SERVIZIO INFORMAZIONE

Modifica del rullo tenditore da manuale a semiautomatico

Produttore: Ford
 Modello: Transit
 Anno di costruzione: bis 12.2000
 Motore: 2.5 TD, 2.5 DI
 N. art.: 531 0504 10
 Riferimento OE: 1136426
 1C1Q 6K254 AA

Figura 1: 531 0504 10 – Rullo tenditore semiautomatico

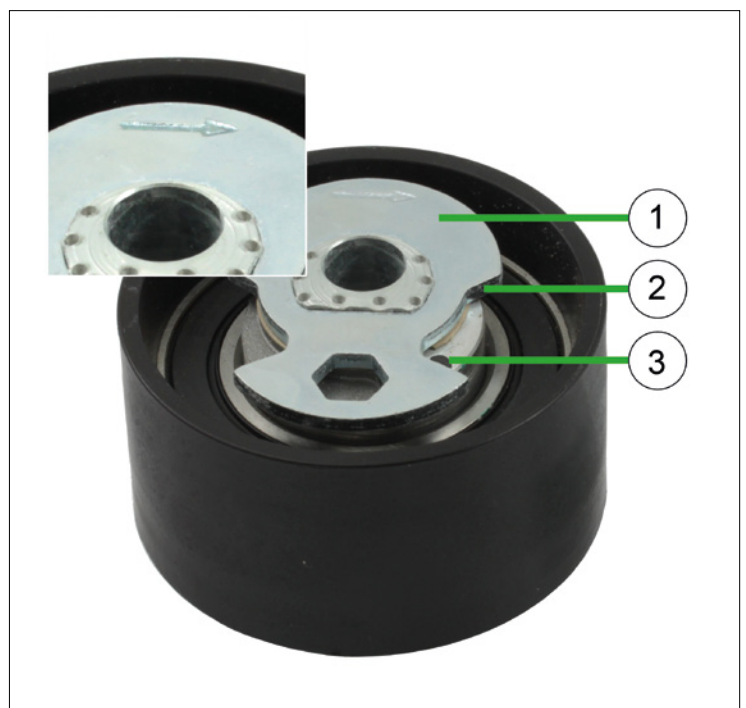
Nella distribuzione del veicolo sopra menzionato è stato finora utilizzato un rullo tenditore manuale, che verrà sostituito dalla versione semiautomatica 531 0504 10 e sarà anche incluso nei kit 530 0143 10 e 530 0144 10.

La nuova versione del rullo tenditore si monta come quella precedente. Tuttavia, a differenza del rullo tenditore manuale, la cinghia dentata deve essere tesa con una chiave a brugola.

A tale scopo, ruotare la piastra di tensionamento (1) con la chiave a brugola fin quando il foro (3) viene coperto per metà dal bordo (2) della piastra stessa.
